Пояснительная записка

По объекту «Строительство школы на 600 ученических мест в с. Шубарсу Ордабасинского района ЮКО» согласно заключения экспертизы № 19-0143/16 от 06.04.2016 г. Страница 31, пункт 7.1 Оценка принятых проектных решений:

Заключение № 19-0143/16 от 06.04.2016 г. по рабочему проекту «Строительство школы на 600 ученических мест в с. Шубарсу Ордабасинского района ЮКО»

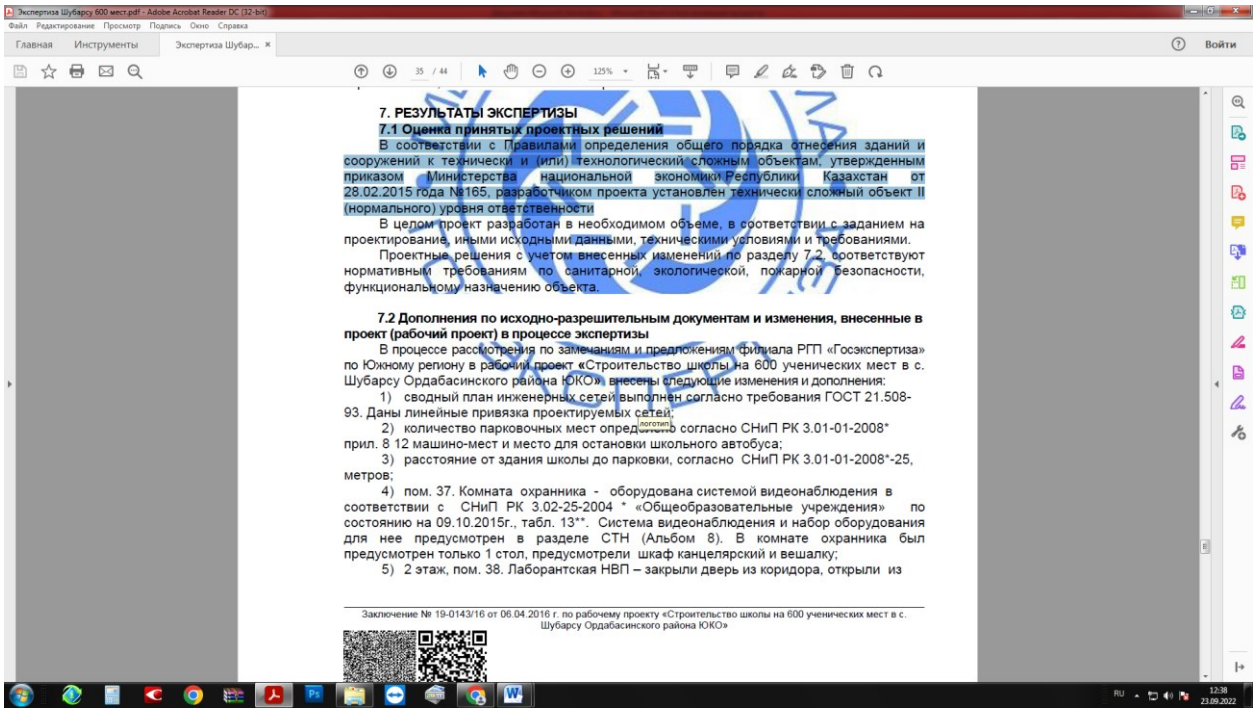
В соответствии с Правилами определения общего порядка отнесения зданий и сооружений к технически и (или) технологический сложным объектам, утвержденным приказом Министерства национальной экономики Республики Казахстан от 28.02.2015 года №165, разработчиком проекта **установлен технически сложный объект II (нормального) уровня ответственности.**
